DODATEK č. 1
ke Smlouvě o dílo ze dne 14.09.2022
(dále jen „Dodatek“)

na zhotovení díla „**II/325 Chlum – Velký Vřešťov – Mostek, km 33,251 – 35,757**
(6. etapa)“.

EVIDENČNÍ LIST ZMĚNY STAVBY

AKCE: II/325 Chlum – Velký Vřeštov – Mostek – část IV.
(DUSP+PDPS)**VĚC: Stanovisko AD č.3 – Úprava založení opěrných zdí****Stavební objekt: SO 252 – Opěrná zeď v km 33,776-33,933**
SO 253 – Opěrná zeď v km 34,104 – 34,228

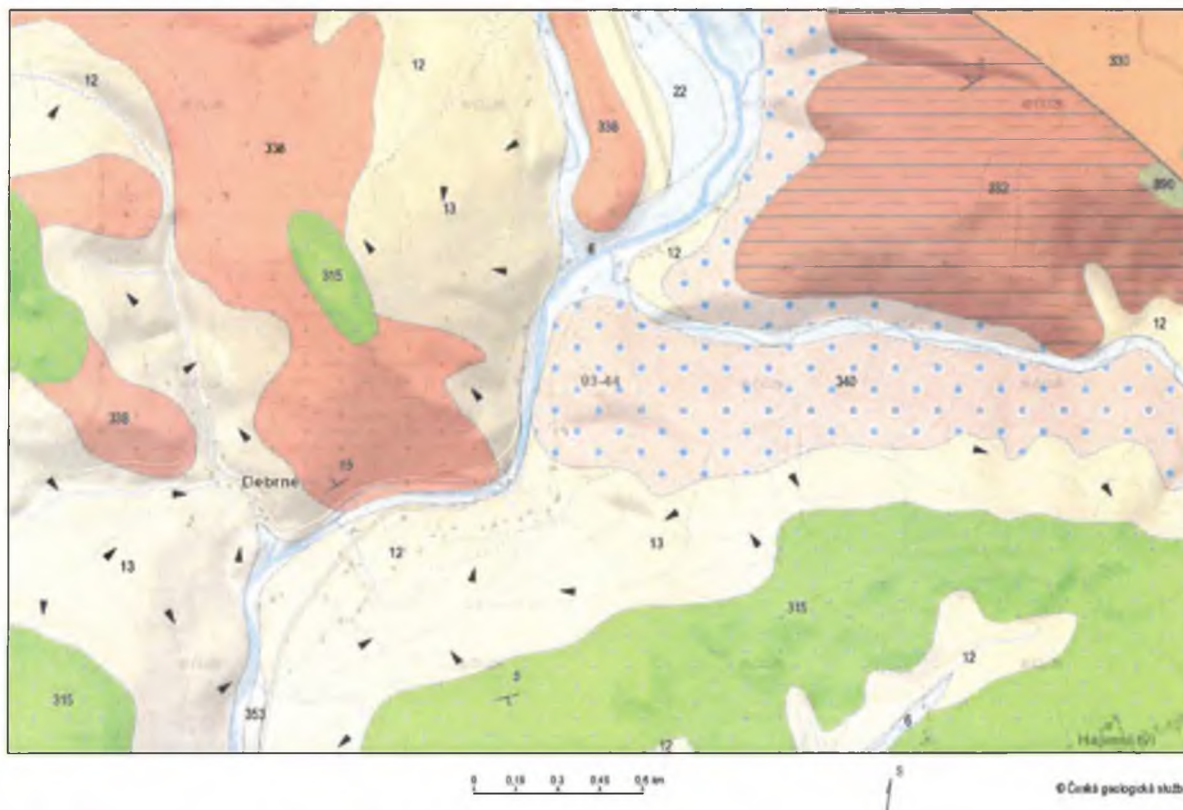
Průzkumnými sondami v rámci realizace bylo zastiženo skalní podloží nad úrovní projektované ZS opěrných zdí. Skalní podloží je zde tvořeno permskými arkózovitými hnědočervenými pískovci, místy s polohami slepenců. V nadloží skalních hornin se vyskytují místy balvanité slepence a jílovité fluvialní hlíny.

Jedná se o skalní podloží tř. těžitelnosti III dle ČSN 73 6133 (tř. 6 (7) dle již neplatné ČSN 73 3050), oproti předpokladům IGP (PD), kde jsou tyto těžce rozpojitelné lavice pískovců tř. R4 řazeny jen do tř. těžitelnosti 5.

Pro urovnání základové spáry je však nutno ji šetrně dolamovat, protože zde dochází k nezaviněným nadvýlomům, které mohou způsobit jistou nadspotřebu podkladního betonu.

Dále dochází k zaplavování základové spáry podzemní vodou a vodou z řeky, je proto nutné ji vždy před betonáží odčerpávat.

Průběh skalního podloží je průběžně geodeticky zaměřován a objem vytěženého skalního podloží bude stanoven na základě geodetického protokolu.

Obr. 3 Snímek z realizace průzkumného vrtu na úrovni 38. zápory od konce SO252.

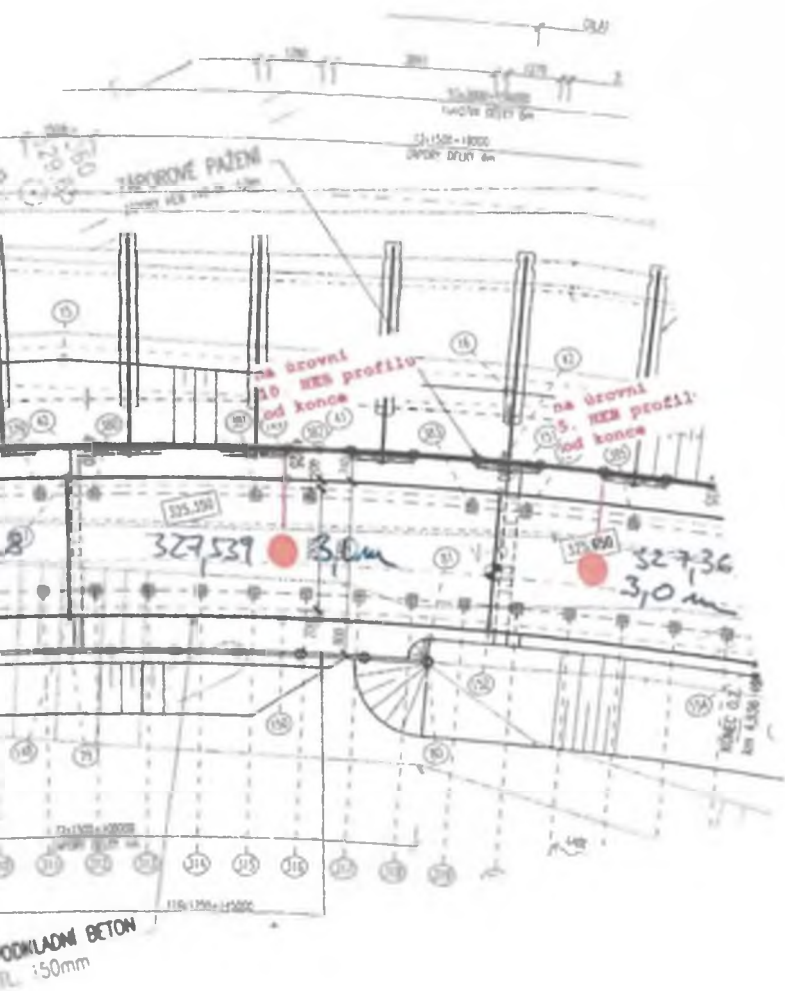
Průzkumnými sondami bylo zastiženo skalní podloží nad úrovní projektované ZS opěrných zdí. Skalní podloží je zde tvořeno permskými arkózovitými hnědočervenými pískovci, místy s polohami slepenců viz obr. 1 a 2. V nadloží skalních hornin se vyskytují místy balvanité slepence a jílovité fluvialní hlíny.

Z úrovně vrtné soupravy bylo skalní podloží – arkózové pískovce zastiženo v hl. 1,2 – 3,2 m viz příloha. Založení opěrné zdi doporučuji upravit vzhledem k úrovni skalního podloží (urychlení výstavby díky tomu, že nebude potřeba čerpad vodu z řeky, a že nebude potřeba těžit skalní horniny tř. těžitelnosti II a III až na původní projektovanou úroveň).

Obr. 1 Schéma možné varianty zajištění stavební jámy v korytě potoka.

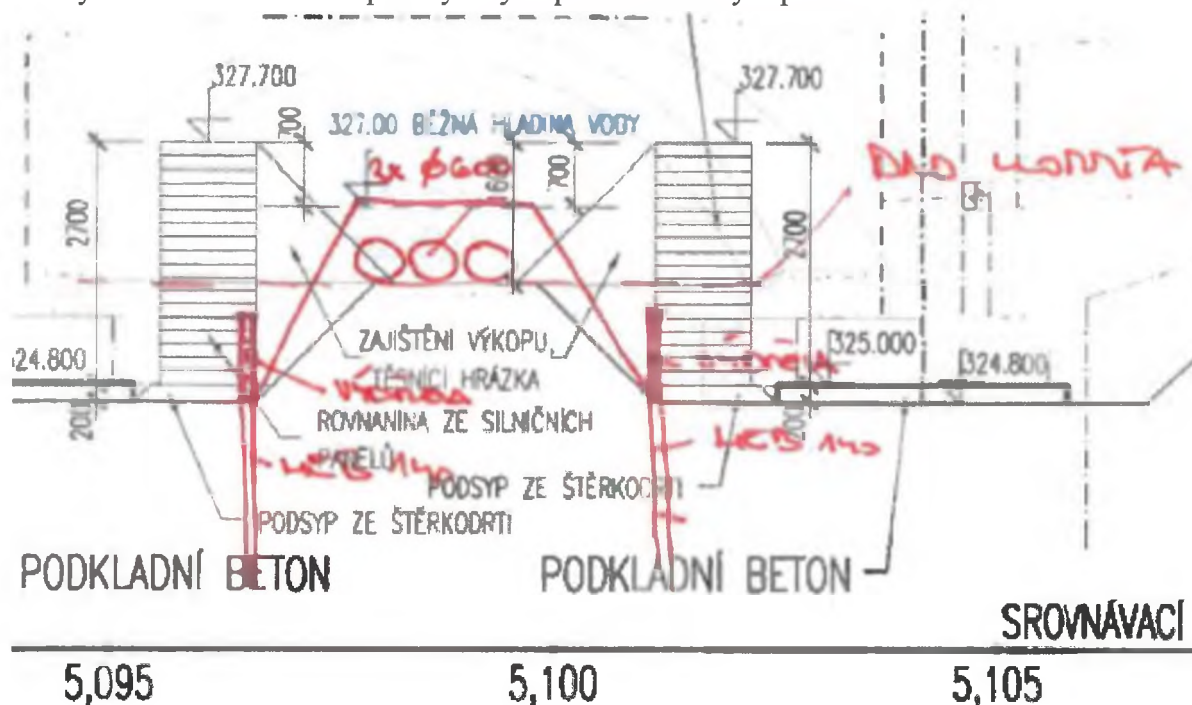
Dle PD (RDS) jsou výkopy na předmostích zapaženy pomocí ocelového záporového pažení s dřevěnou výdřevou a se zajištěním pomocí šikmých tahových kotev. V korytě v.t. je zajištěn ochrannou hrázkou z prefabrikovaných silničních panelů, které mají být ze strany koryta v.t. prisypány těsnícím a ochranným zásypem/násypem. Základová spára panelů se nachází ve výkopu cca 1,0 – 1,5 m (cca 2,2 m pod úrovní vody v potoce), kde má být realizován hutněný podsyp z ŠD.

Výše uvedený postup zajištění stavební jámy v korytě nedoporučuji, protože na stavbě se nenachází dostatek vhodných zemin pro realizaci těsnících hrázek/násypů., které by současně odolaly abrazi vodního toku při zvýšených průtocích vody v potoce.

Dle schéma na obr. 1 doporučuji potok, z důvodu minimalizace vlivu proudění vody a jejich průsaků do stavebních jam, zatrubnit a upravit projekt zajištění stavebních jam v korytě pomocí záporového pažení z HEB140. Horninové prostředí v okolí opěr mostu je natolik propustné a přítoky do stavebních jam natolik silné, že by je nešlo bezpečně čerpat, tak aby byla zajištěna potřebná kvalita budovaných konstrukcí (opěr) a bezpečnost osob při jejich realizaci.

Jako dostatečný profil pro zatrubnění navrhuji trubky 3x 600 mm. Trubky je nutno zasypat/stabilizovat přísypem ze zeminy z výkopů stavby. 4elo zeminy na nátoku dále doporučuji stabilizovat obetonávkou, která zeminu ochrání proti abrazi při zvýšených průtocích vody v potoce.
